**AVIS COMPLEMENTAIRE DE L'AUTORITÉ ENVIRONNEMENTALE**  
relatif à la modification du projet de centrale photovoltaïque au sol  
situé dans la zone d'activité de Kerdanvez à Crozon (29)  
- dossier reçu le 2 décembre 2013 -

**AVIS DE L'AUTORITÉ ENVIRONNEMENTALE  
portant sur le projet de centrale photovoltaïque au sol de CROZON (29)  
présenté par la SARL OUEST ENERGIE  
Avenue du Phare de la Balue 35 520 – LA MEZIERE  
reçu le 23 mai 2012**

*Modification apportée au projet (illustration issue du dossier)*

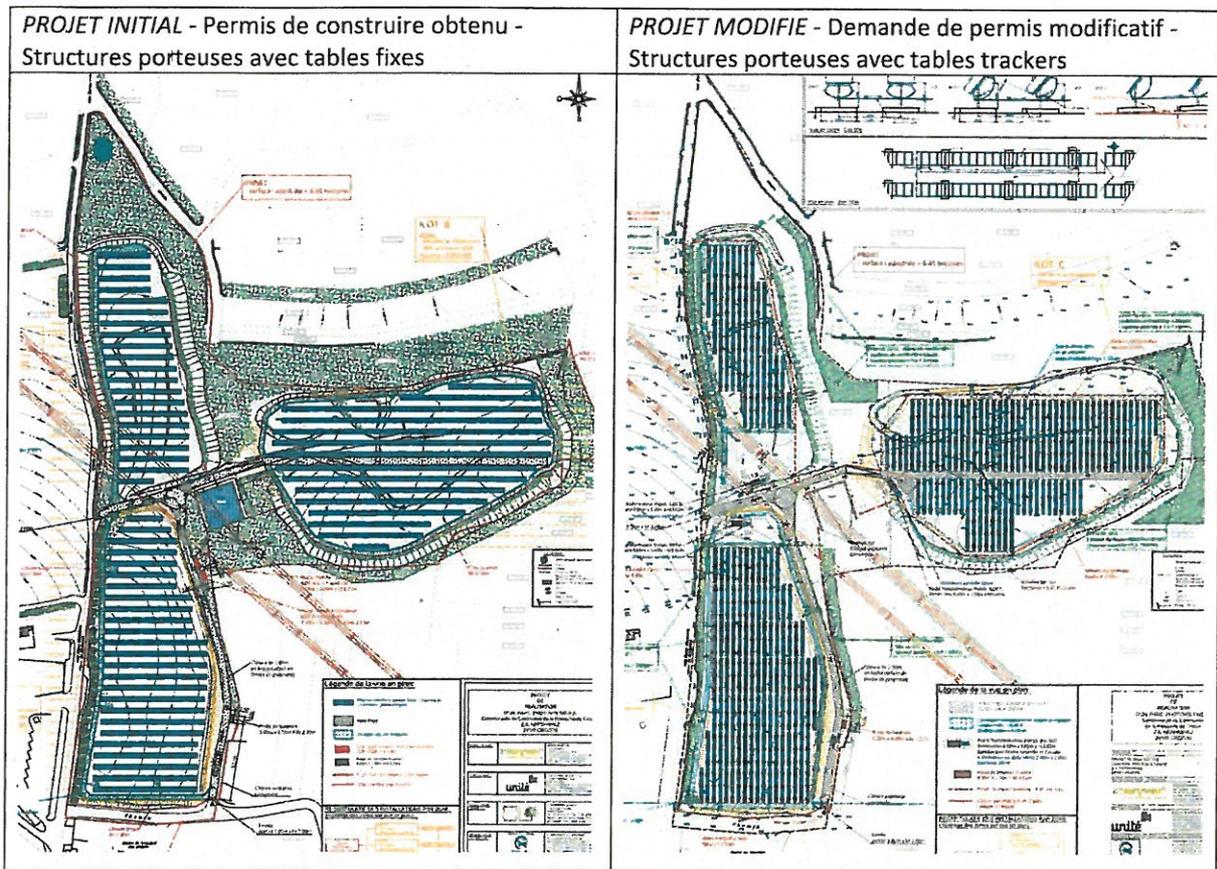
La modification apportée concerne le type et l'implantation des structures porteuses des panneaux solaires (voir plan page suivante). Initialement prévues pour être fixes, celles-ci seront mobiles, permettant aux panneaux de suivre la course du soleil. Cette modification technique s'accompagne d'une diminution modérée de la surface totale des panneaux ainsi que de la surfaces imperméabilisée, et d'une augmentation, limitée également, de la superficie globale des voies d'accès.

L'Ae prend note de cette modification du projet initial, qui n'appelle cependant pas de nouvelle observation de sa part, considérant qu'elle n'affecte pas de manière significative les effets du projet sur l'environnement.
